2022 年江苏省建设工程施工图 设计审查技术问答

江苏省建设工程设计施工图审查管理中心
二〇二二年十二月

为统一审查标准，提高审查质量，指导我省建筑工程施工图设计审查工作，江苏省建设工程设计施工图审查管理中心，对全省各地施工图审查机构和部分勘察设计院反映的疑难问题，组织省内专家研究解答，编写成《2022 年江苏省建设工程施工图设计审查技术问答》。

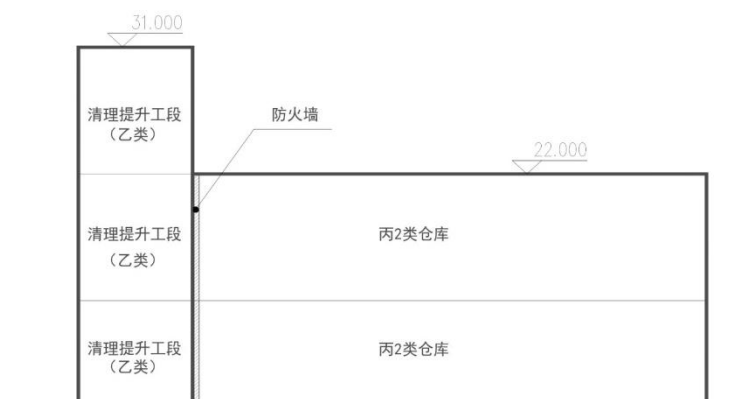
6、如下图，一栋占地面积小于 1500 m^2 的丙类多层仓库，仅在一条长边设置了消防车道，但这条长边的外墙上设置了宽度 9 m 的发货雨篷，此时消防车道可否设置在发货雨篷内？沿着设有雨棚一侧的消防车道布置消防救援窗是否可以？

答：为便于救援和消防车道不被占用，消防车道不应设在发货雨篷下部。消防救援窗可沿着设有雨棚一侧的消防车道设置，消防车道、消防救援窗的设计应满足《建筑设计防火规范》GB 50016-2014（2018 年版）第 7.1.8 条、第 7.2.5 条的要求。

图 47 非封闭天井开口宽度计算示意二

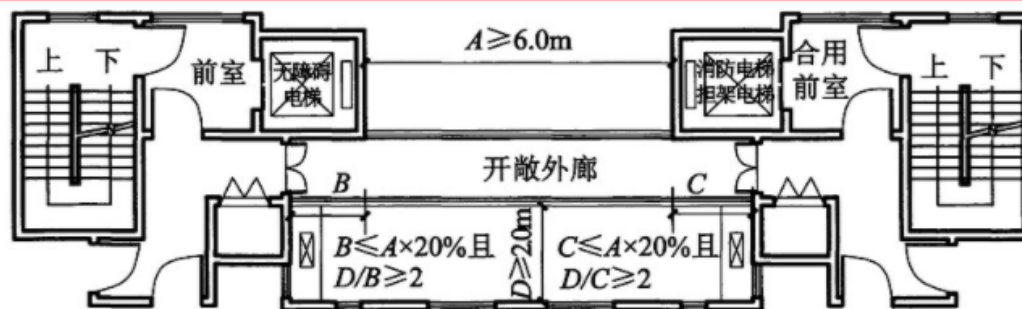
8、《住宅设计标准》DB32/3920-2020 其中第 8.8.1 条第 2 款：敞开外廊内侧被遮挡部分的宽度不应大于外廊直接对外开口的 20%，且该宽度不应大于非封闭天井进深的 1/2。根据下图的条文解释图示，没说明遮挡的计算方法是仅指单侧还是两侧加起来统算？

若统算，是否应该理解为下图中（B+C）不应大于 $A \times 20\%$ 且（B+C）不应大于 D 的 1/2？

若单侧单独满足两个条件，是否应该理解为总遮挡宽度（B+C）不应大于 $A \times 40\%$ ，且（B+C）不应大于 D？

答：该条文及条文解释的附图应理解为：B、C 应分别不大于 $A \times 20\%$ 且 B、C 与 D 的比值均不大于 1/2。

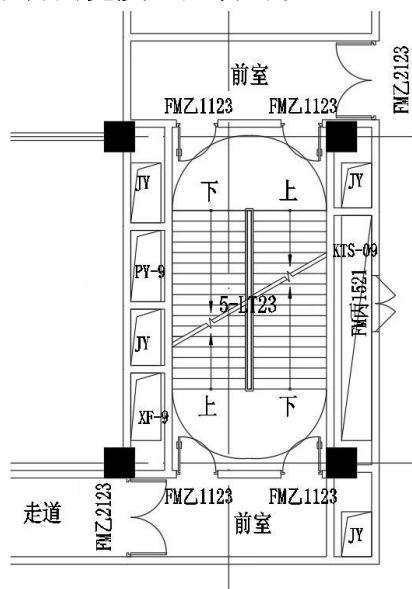
6、下图为一栋多层学校建筑的二层平面，周边设有外走廊。内部疏散（宽度、距离）通过室内楼梯 T1~T4 均已满足，T5~T8 为外部大楼梯，此时室外楼梯是否还要满足《建筑设计防火规范》GB50016-2014（2018 版）第 6.4.5 条室外疏散楼梯的要求？

答：不作为疏散楼梯的室外楼梯可不要求其满足《建筑设计防火规范》GB50016-2014（2018 年版）第 6.4.5 条的规定，如作为室外疏散楼梯时，则应满足该条的规定。

图 2

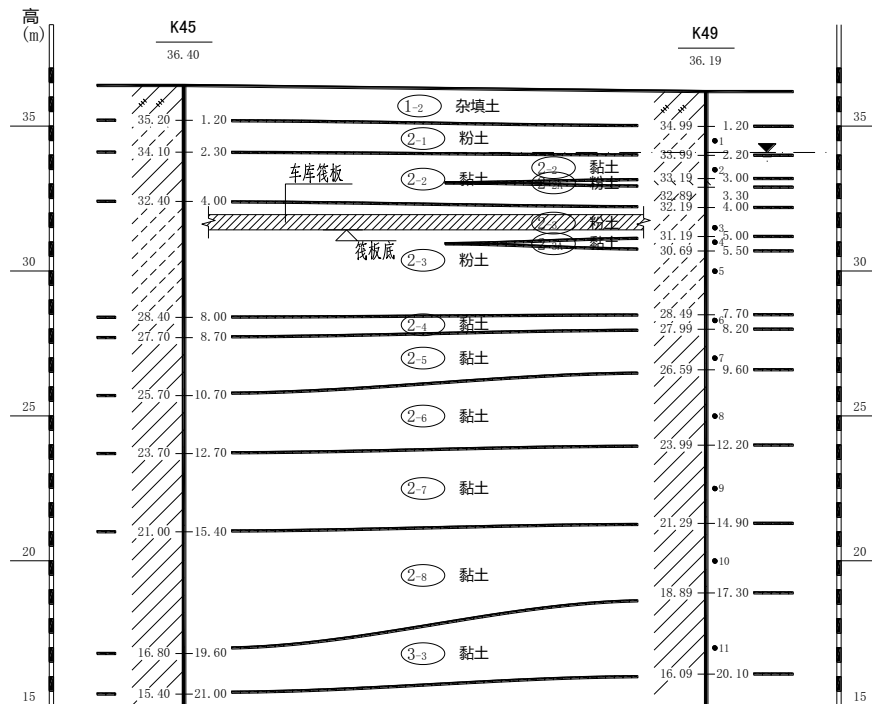
6. 某单层地下室的住宅项目，基础埋深与地勘剖面如下图 2，其中②-1 层粉土、②-2A 层粉土、②-3 层粉土为中等液化土层，场地地基土液化指数 $I_{IE} = 9.04 \sim 17.67$ ，平均值 14.27，地下室持力层为②-3 粉土，采用 350mm 厚的筏板加下柱墩基础（柱下设置抗拔桩）。审图按 GB 50011 第 4.3.6 条提出，不宜将未经处理的液化土层作为天然基础持力层，基础也未按表 4.3.6 要求处理或更高措施等。设计院回复：已按 GB 50011 第 14.3.3-2 条设置抗拔桩，可以直接以②-3 粉土作为持力层。请问设计院回复的做法是否可行？类似地下室项目直接以中等液化土作为持力层是否可行？若需对中等液化土处理，处理的措施有哪些？

答：对场地中存在液化土层的建筑工程，首先需要明确其抗震设防分类。本例说明为“单层地下室、住宅项目”，以下回复按其抗震设防类别为标准设防类（丙类）考虑。对抗震设防丙类的建筑工程，地基液化等级为中等时，GB 50011 表 4.3.6 中要求“基础和上部结构处理，或更高要求的措施”。

中等液化土层能否作为持力层，GB 50011 第 4.3.6 条条文说明指出：“对于液化等级属于中等的场地，尽量多考虑采用较易实施的基础与上部结构处理的构造措施，不一定要加固处理液化土层”。设计可依据 GB 50011 第 4.3.9 条所列措施说明实际采用的具体做法。

若需对液化土进行处理，常见处理方法有：

- 1) 液化土层埋深较浅时，可采用非液化土替换全部液化土层；
- 2) 采用振冲法、振动加密法、挤密碎石桩、强夯等方法；
- 3) 采用桩基等。

图 3

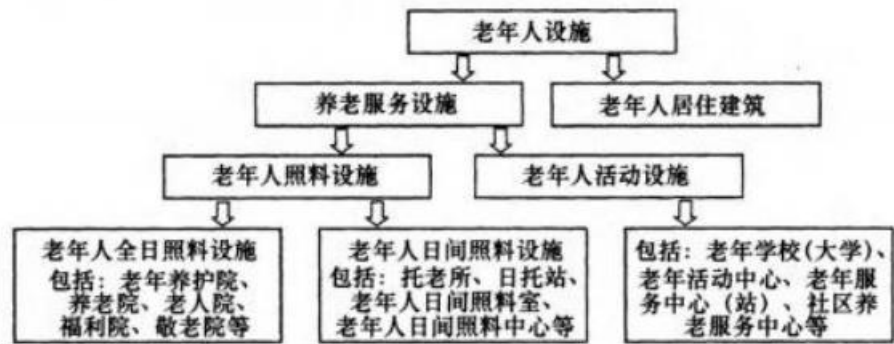
7. 在建筑某层有几间养老配套房间，房间面积与整栋楼的面积相比较小，能否仅对养老配套房那一层进行加强设计？还是需要对整栋楼按重点设防进行设计？

答：老年人照料设施在老年人设施体系中的定位见下图 3。

建议对于可容纳老年人人数 ≥ 20 床（人）的，按重点设防类执行（《老年人照料设施建筑设计标准》JGJ 450-2018 第 1.0.2 条），不足 20 床（人）按标准设防类执行。对于项目规划设计要点或当地规定中未明确老年人使用场所的具体功能和使用性质的，设计应根据项目实际情况进行合理判断。

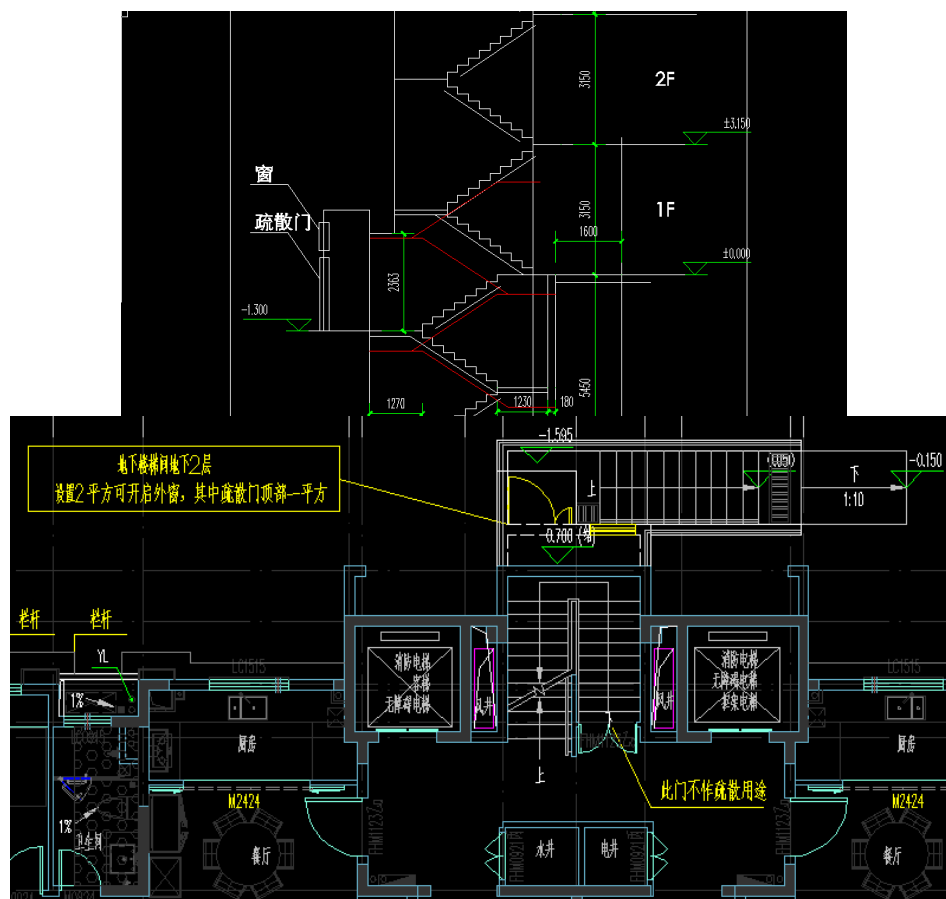
14、地下室封闭楼梯间自地下二层至地下一层，直接疏散到地下一层的下沉广场，通过下沉广场的楼梯疏散到地面，请问此楼梯是否符合 GB51251-2017 第 3.1.6 条不设加压送风系统的条件？

答：地下二层的楼梯间为封闭楼梯间，仅服务于地下二层，且在地下一层下沉式广场（用于防火分隔）处直通室外，并满足《建筑设计防火规范》GB50016-2014(2018 年版)第 5.5 章节相关条文的要求，则可参照《建筑防烟排烟系统技术标准》GB51251-2017 第 3.1.6 条的规定要求，在地下一层下沉式广场处设置有效面积不小于 1.2 m²的可开启外窗或直通下沉式广场的疏散门，采用自然通风措施而可不采用机械加压送风。

图 1

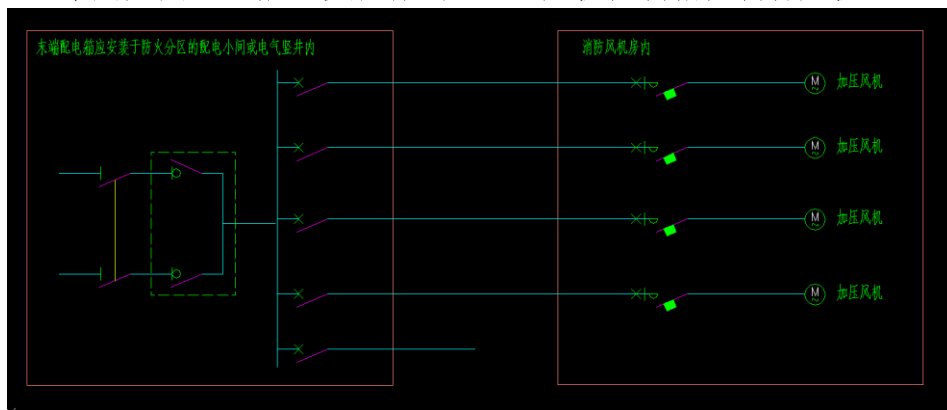
做法一、采用如图 1 方式放射式供电至每台风机设备控制；

答：应采用图 1 所示的放射式供电。《民用建筑电气设计标准》GB51348-2019 第 13.7.11 条和 13.7.12 条所指的放射式供电，是指由末端配电箱放射配电至单台消防用电设备或其控制箱。

图 2

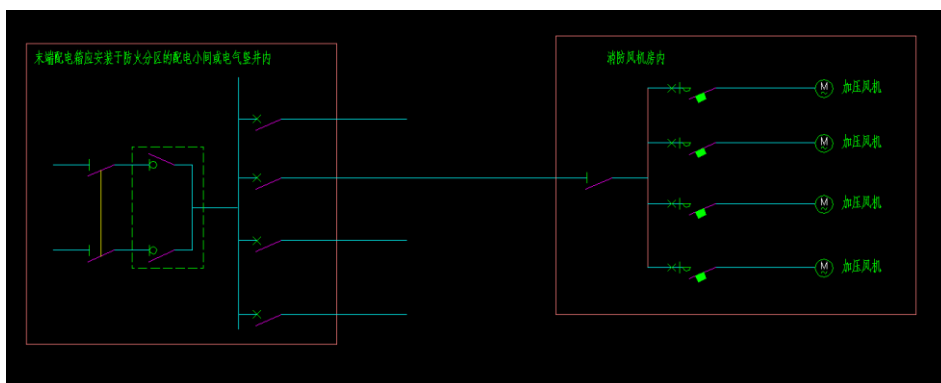
做法二、采用如图 2 一根电缆放射式配电至风机控制箱控制各风机？

除公共建筑物顶层的消防用电设备外，对于设在同一防火分区内作用相同、性质相同且容量较小的消防设备，可视为一组设备并采用一个分支回路供电；每个分支回路所供设备不应超过 5 台，总计容量不宜超过 10kW。也就是说，当符合《民用建筑电气设计标准》GB51348-2019 第 13.7.11 条 2 款规定的情况时，才可以采用图 2 所示的供电方案。
